## L'évolution du circuit de commande électronique BOARD 070

### Manaras-Opéra présente la prochaine génération de sa plaquette électronique

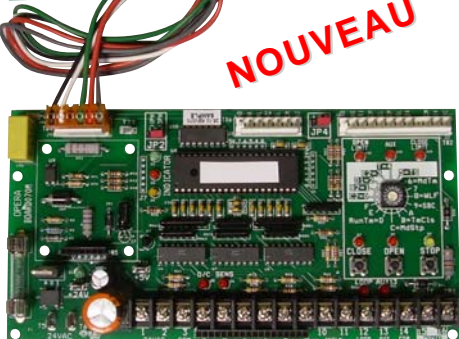
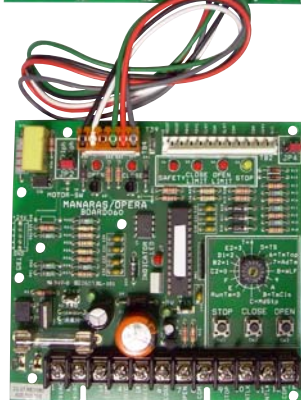
En plus d'offrir les mêmes fonctions essentielles que celles fournies sur **BOARD 060**, **BOARD 070** propose de nombreuses améliorations.

- Lisibilité améliorée du rotacteur.
- Amélioration du diagnostic grâce à un nouvel arrangement des DEL.
- Nouvelles bornes indépendantes pour boucle de détection.

- Branchement direct d'un récepteur radio (optionnel).
- Bornes auxiliaires supplémentaires (contactez l'usine pour plus de détails).
- Robustesse accrue vis-à-vis des conditions de chantier.

- Branchement du module universel auxiliaire optionnel pré-configuré (ex: module lumières d'avertissement).
- Activation / désactivation de la minuterie de fermeture à partir du sol en utilisant la station à 3-boutons.

- Possible d'utiliser un récepteur à simple bouton comme une application commerciale et aussi comme Contrôle Radio à Simple Bouton (CSB).
- Accès amélioré aux bornes de branchements.

- Re-câblage du moteur en quelques secondes.
- Conformité à la norme de sécurité CAN / CSA 22.2-247.
- Conformité à la norme de sécurité ANSI / UL325 disponible sur demande.
